**SOLICITATION AMENDMENT
MODIFICATION DE L'INVITATION**

Title - Sujet Système D'Extinction D'Incendie Système D'Extinction D'Incendie et D'Alarme Incendie	
Solicitation No. - N° de l'invitation EP076-201304/A	Amendment No. - N° modif. 014
Client Reference No. - N° de référence du client 20201304	Date 2021-04-13
GETS Reference No. - N° de référence de SEAG PW-\$\$\$FG-374-79676	
File No. - N° de dossier fg374.EP076-201304	CCC No./N° CCC - FMS No./N° VME
Solicitation Closes - L'invitation prend fin at - à 02:00 PM Eastern Daylight Saving Time EDT on - le 2021-04-13 Heure Avancée de l'Est HAE	
F.O.B. - F.A.B. Plant-Usine: <input type="checkbox"/> Destination: <input checked="" type="checkbox"/> Other-Autre: <input type="checkbox"/>	
Address Enquiries to: - Adresser toutes questions à: Vani-Machado, Alba	Buyer Id - Id de l'acheteur fg374
Telephone No. - N° de téléphone (873) 355-4048 ()	FAX No. - N° de FAX () -
Destination - of Goods, Services, and Construction: Destination - des biens, services et construction:

- (1) Pour fournir des questions et des réponses

Hangar T-58 Remplacement du système d'extinction d'incendie Questions
Solicitation – EP076.201304

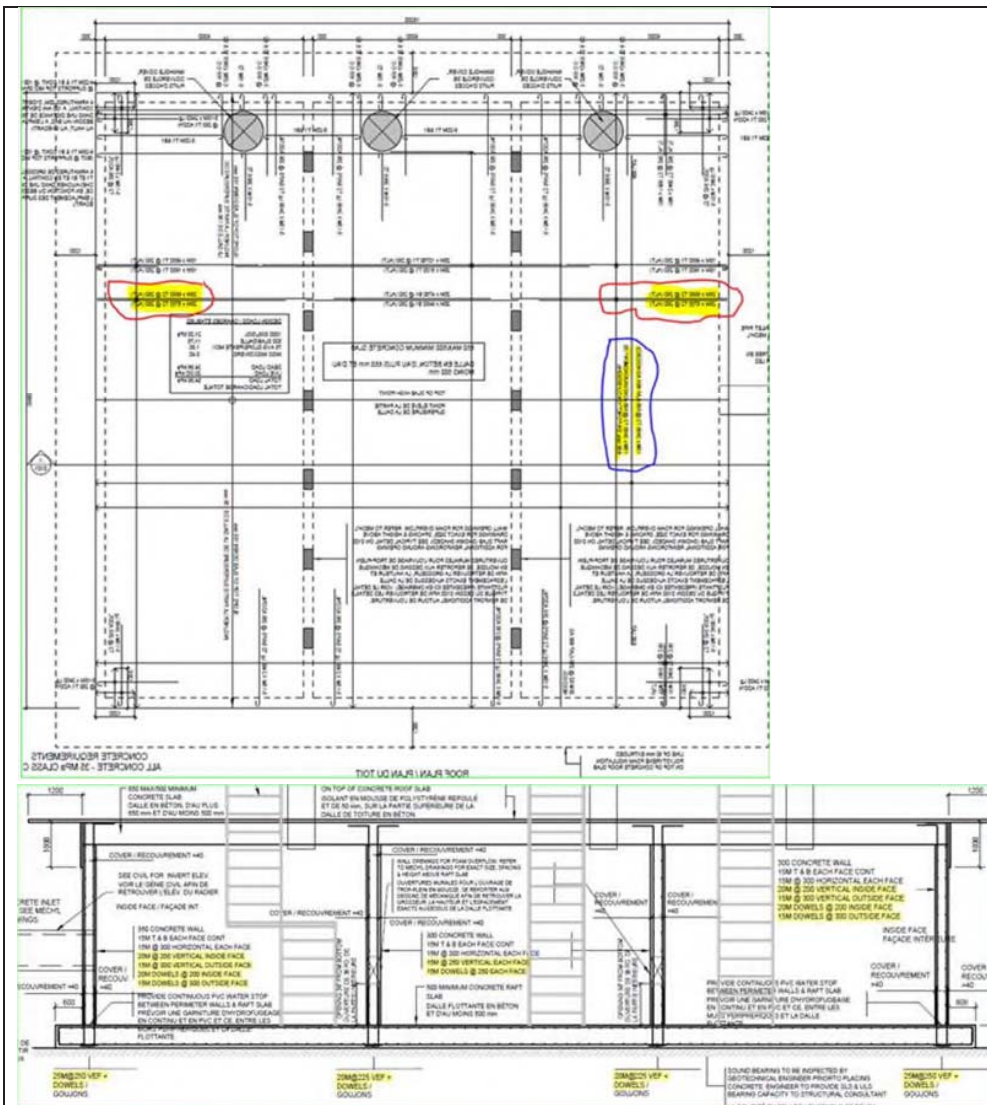
<p>Q1 À partir du dessin M.003, je vois certaines phases du travail. Existe-t-il un document qui explique les phases? À partir de ce dessin, il y a un saut de phase. Je veux m'assurer que je n'en manque pas!</p>	<p>R1 Se référer au dessin T.000 pour le plan clé des phases de travail et la séquence proposée des phases de construction.</p>
<p>Q2 D'après la section de spécification 21, la taille du réservoir de mousse et la station des tuyaux de mousse ne sont pas les mêmes que ceux indiqués sur le dessin. Devons-nous suivre ce qui est sur les dessins ou dans la spécification?</p>	<p>R2 Reportez-vous au calendrier de dessin pour les dimensions des réservoirs.</p>
<p>Q3 En ce qui concerne les tests du système de mousse et l'élimination, un certificat d'incinération sera-t-il nécessaire pour l'élimination des deux types de mousse?</p>	<p>R3 Oui, une preuve de destruction thermique répondant aux exigences d'élimination recommandées par le fabricant de mousse doit être fournie.</p>

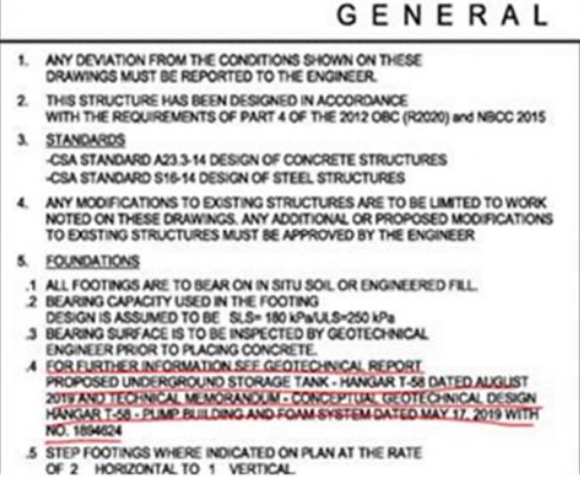
Q32

Le détail 7/A.12 montre une membrane anti-humidité s'étendant sous la semelle du réservoir. Veuillez confirmer si la membrane anti-humidité doit faire le tour de tout le réservoir (y compris les murs, au-dessus de la dalle et sous la semelle du réservoir)?

R32

La membrane anti-humidité doit s'arrêter au bas de la semelle. Une partie de la membrane anti-humidité sous la semelle sera supprimée dans l'addenda.

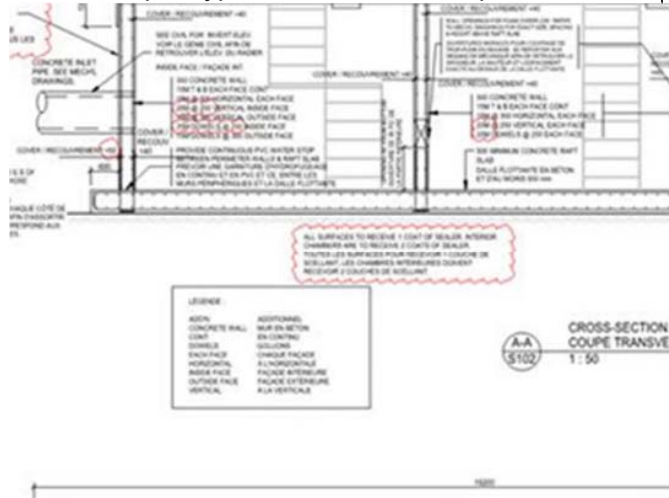
<p>Q 40 - Le système d'alarme incendie existant sera-t-il actif jusqu'à ce que le nouveau système soit en parfait état de fonctionnement? Pour clarifier, nous ne pouvons pas réutiliser les conduits d'appareils existants si tel est le cas et nous devons exécuter une nouvelle infrastructure de conduits dans tout le complexe.</p>	<p>R 40 – Comme indiqué sur les documents. Fournir un lien entre le nouveau panneau d'alarme incendie et l'existant. Chaque boucle complétée quotidiennement pour être transférée vers le nouveau panneau.</p>
